**COMMISSION TECHNIQUE ET
PEDAGOGIQUE
CIRCULAIRE DE SECURITE N° 168**

Objet: modification du brin bas de drisse de RSE (sanglette de liaison RSE/sac de déploiement). Modification de la fermeture du conteneur principal.

Matériels concernés: Sac harnais Tandem Advance fabriqué par BASIK AIR CONCEPT

**DOSSIER DE
MODIFICATION
BRIN BAS DRISSE RSE-
TANDEM ADVANCE**

PHOTO 1

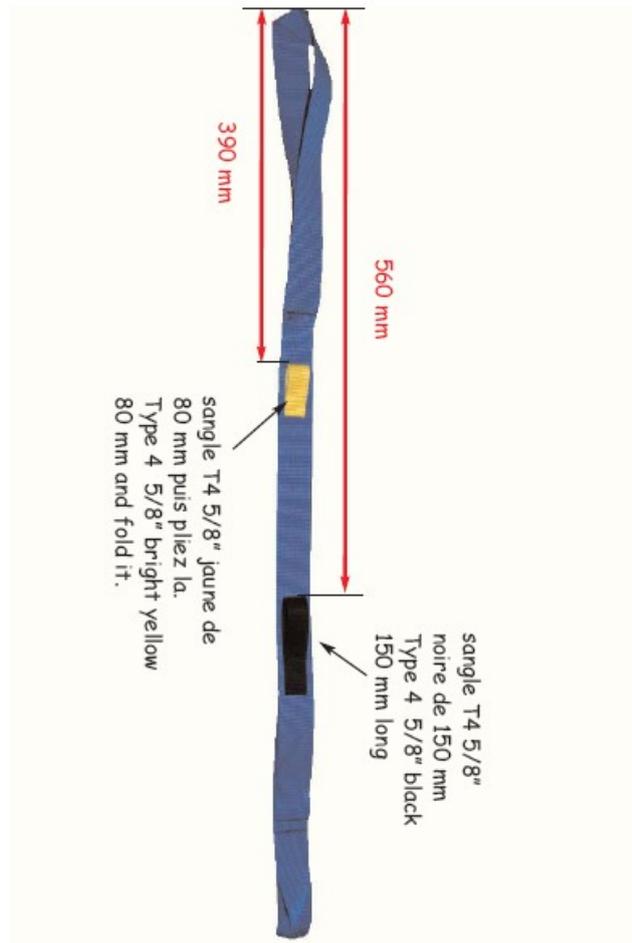
Faire un tracé à 390 mm à partir du bout de la grande boucle.

Placer le repli de la type 4 5/8" de 80 mm au niveau du marquage.

(photo 1 et schéma 1)

Schéma 1

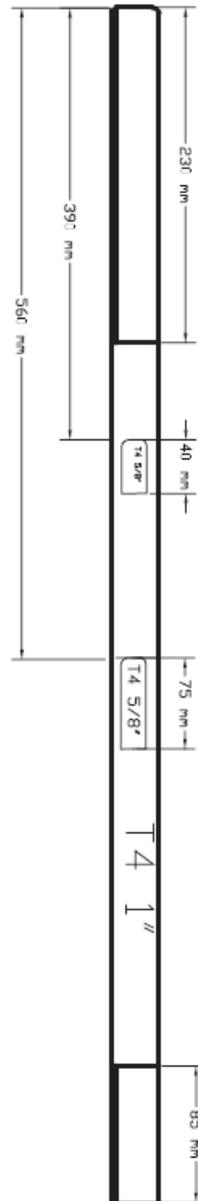
Vous avez aussi la possibilité de coudre la anse en type 4 5/8" à 180° sur la sangle afin de rester dans le sens de traction. Nous n'avons pas jugé nécessaire de rendre obligatoire ce sens car la force de traction très faible sur la anse ne nécessite pas impérativement ce positionnement.

PHOTO 2

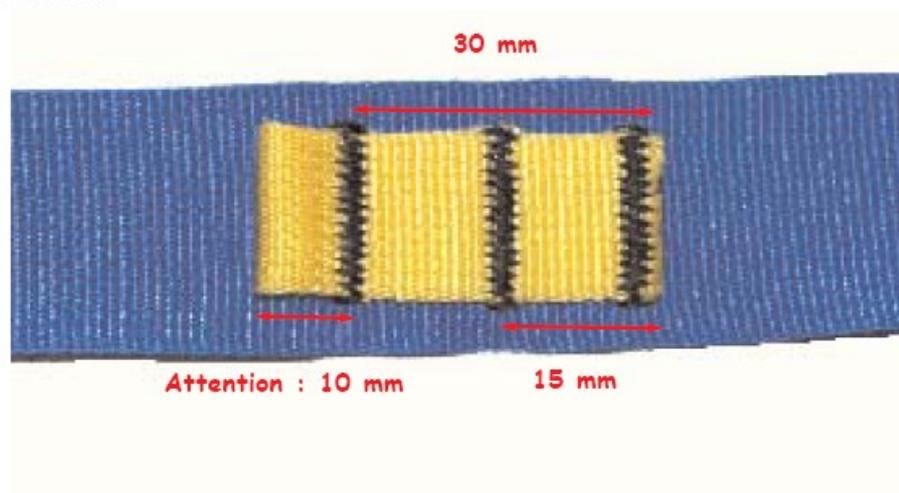
Faire 3 bartacks n°16 (16x3 mm) dans le sens de la largeur en commençant à l'extrémité de la type 4 5/8".

Attention : il doit rester 10 mm au bout du repli de la T4 5/8 jaune afin de laisser passer le jonc de la CDO.

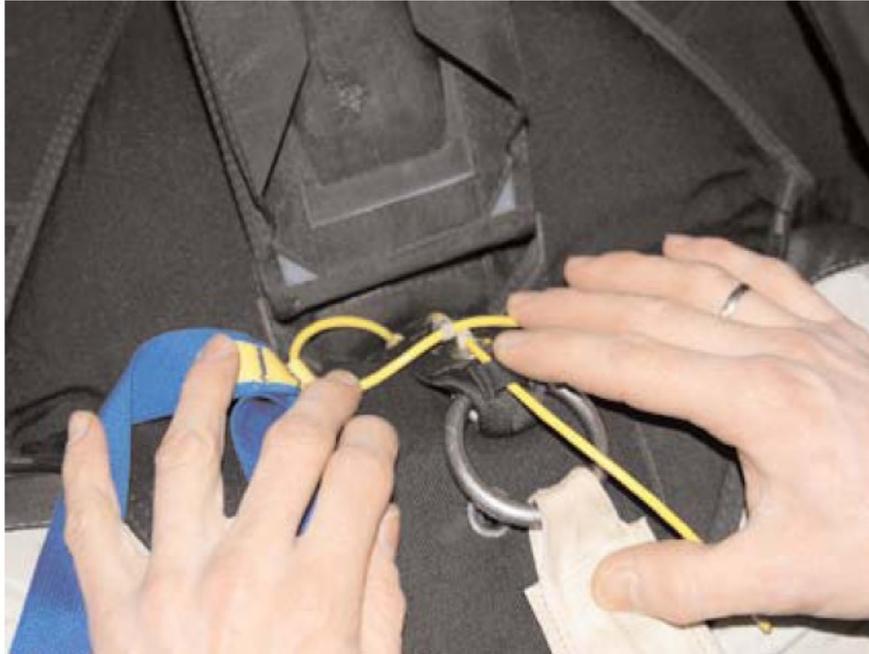
La drisse avec sa anse cousue est présentée vers le jonc, du bas vers le haut.

Insérez le jonc de la CDO dans la anse préalablement cousue sur la drisse selon le plan joint.

Dans le cas d'une ouverture intempestive, le pod sort et commence à flotter. Dès la sortie du pod la drisse se met en tension et libère le jonc fixé dessus en le tirant. Cela provoque la libération immédiate du RSE pouvant éviter un emmelage potentiel. Lors de l'action sur la commande d'ouverture jusqu'au départ du RSE, la anse n'est pas sollicitée tandis que l'extrémité du câble se retire. On note que le dispositif de déconnection automatique du RSE ne gêne en rien l'action manuelle sur la poignée de commande d'ouverture.

Vue du nouveau montage installé.

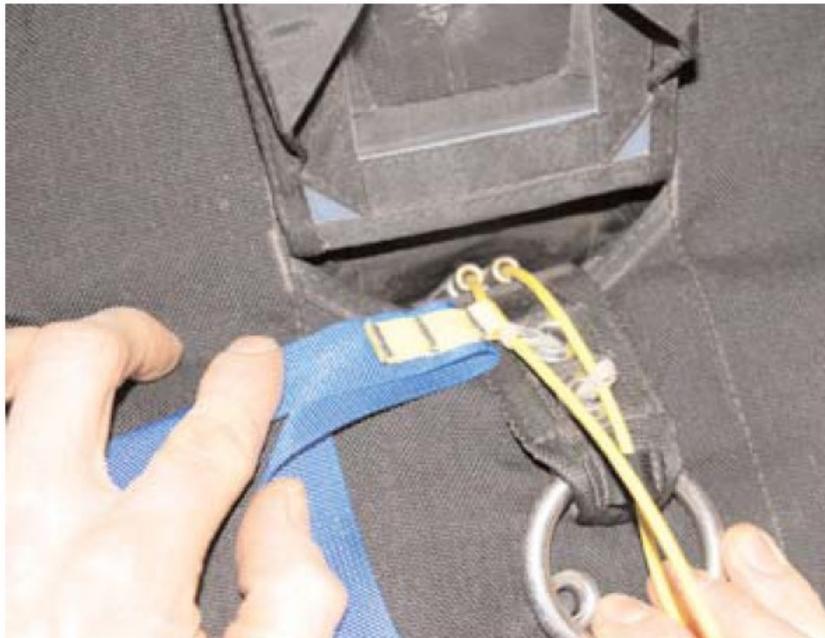
Puis verrouillez le RSE en passant le jonc dans la double bouclette dédiée à la CDO.

L'ordre de cheminement est donc: jonc CDO, passage dans la anse, verrouillage de la double bouclette de la CDO.

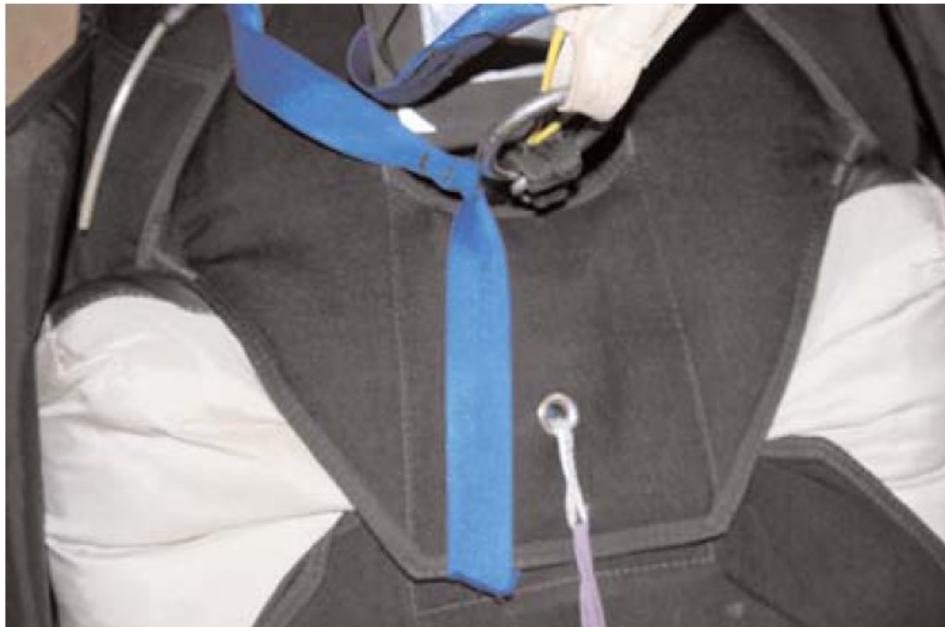
Rangez le câble dans son tunnel.

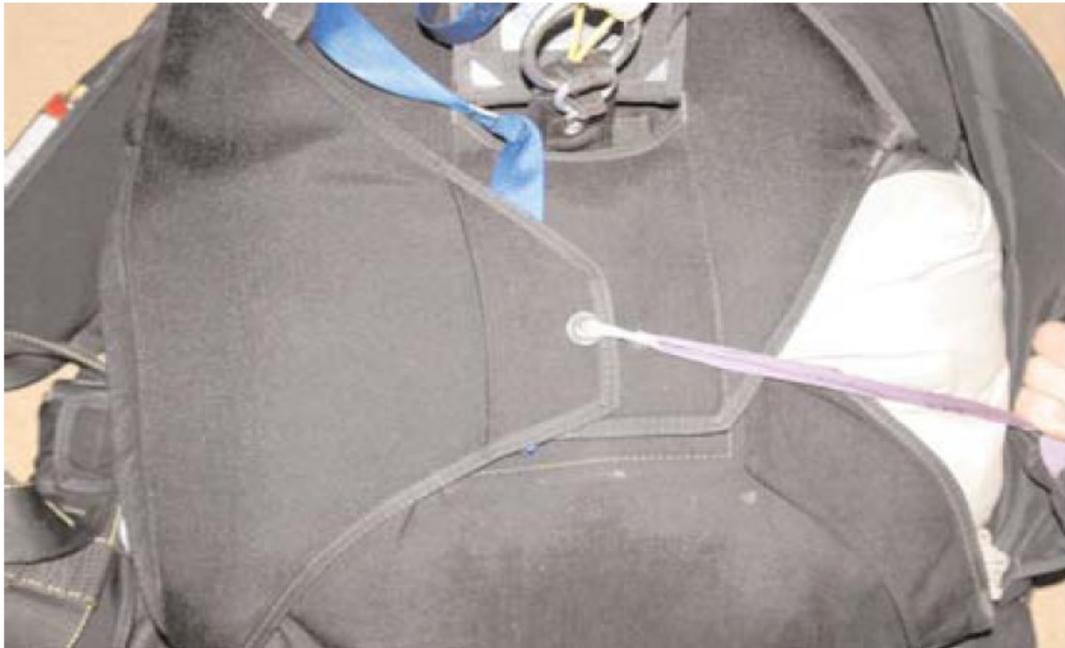
Faites cheminer la drisse comme sur la photo et fermez le rabat inférieur.

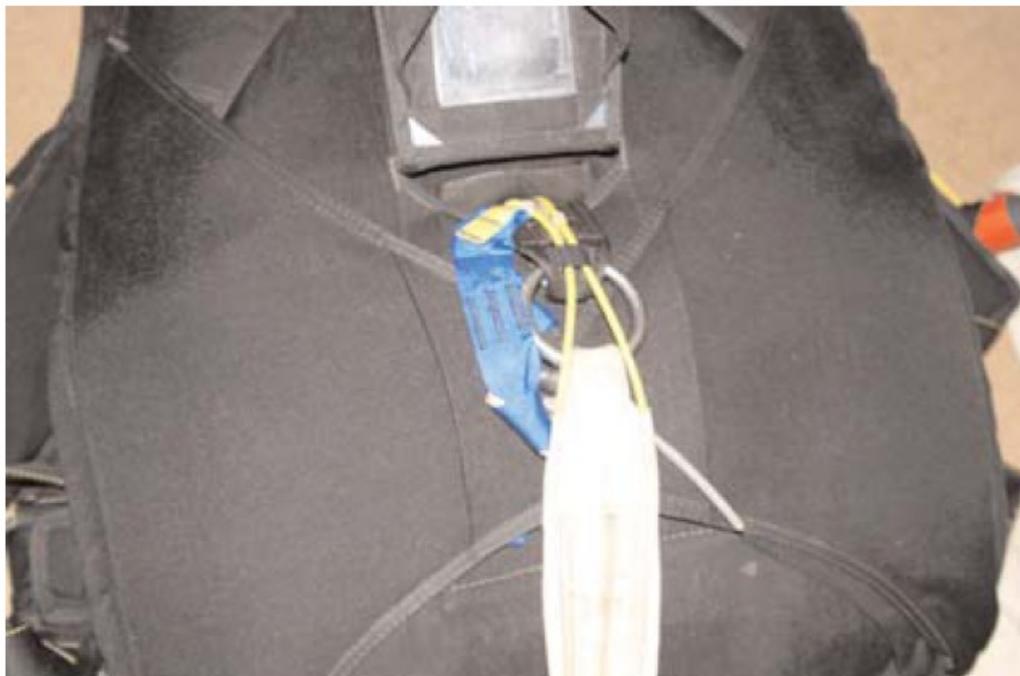
Verrouillez la fermeture avec le jonc. La drisse POD-RSE chemine à gauche.
